## VYSVĚTLENÍ ZADÁVACÍ DOKUMENTACE Č. 5

| <b>Ostrov, škola Májová, nástavba objektu Družiny<br/>a<br/>ZŠ Májová, Ostrov – Rekonstrukce potrubních rozvodů vody a kanalizace</b> |

VZ: Ostrov, škola Májová, nástavba objektu Družiny a ZŠ Májová, Ostrov – Rekonstrukce potrubních rozvodů vody a kanalizace

#### Dotaz č. 1:

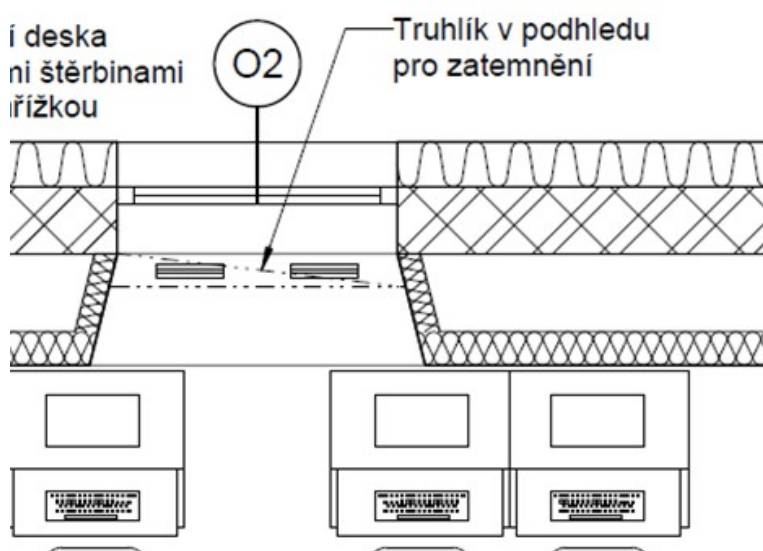
V půdorysech je poznámka ohledně osazení revizních dvířek. Ve výkresech ani ve výkazu výměr revizní dvířka nejsou uvedeny. Žádná revizní dvířka tedy nebudou požadována?

- Prostupy a niky pro TZB včetně opláštění rozvodů a osazení revizních dvířek v pohledu dle projektové dokumentace profesí

Osazení revizních dvířek budeme požadovat viz níže. Umístění revizních dvířek se upřesní v průběhu stavby.

| 284 | K | 763101814 | Vyřezání otvoru v SDK desce v příčce nebo předsazené stěně jednoduché opláštění přes 0,05 do 0,1 m <sup>2</sup> | kus        | 3,000         |  | 0,00        | CS ÚRS<br>2023 01         |
| 285 | K | 763172322 | Montáž dvířek revizních jednoplášťových SDK kcí vel. 300x300 mm pro příčky a předsazené stěny                   | kus        | 3,000         |  | 0,00        | CS ÚRS<br>2023 01         |
| 286 | M | 59030711  | <i>dvířka revizní jednokřídlá s automatickým zámkem 300x300mm</i>   | <i>kus</i> | <i>3,000</i>  |  | <i>0,00</i> | <i>CS ÚRS<br/>2023 01</i> |
| 287 | K | 763101854 | Vyřezání otvoru v SDK desce v podhledu nebo podkroví jednoduché opláštění přes 0,05 do 0,1 m <sup>2</sup>       | kus        | 10,000        |  | 0,00        | CS ÚRS<br>2023 01         |
| 288 | K | 763172352 | Montáž dvířek revizních jednoplášťových SDK kcí vel. 300 x 300 mm pro podhledy                                  | kus        | 10,000        |  | 0,00        | CS ÚRS<br>2023 01         |
| 289 | M | 59030711  | <i>dvířka revizní jednokřídlá s automatickým zámkem 300x300mm</i>   | <i>kus</i> | <i>10,000</i> |  | <i>0,00</i> | <i>CS ÚRS<br/>2023 01</i> |
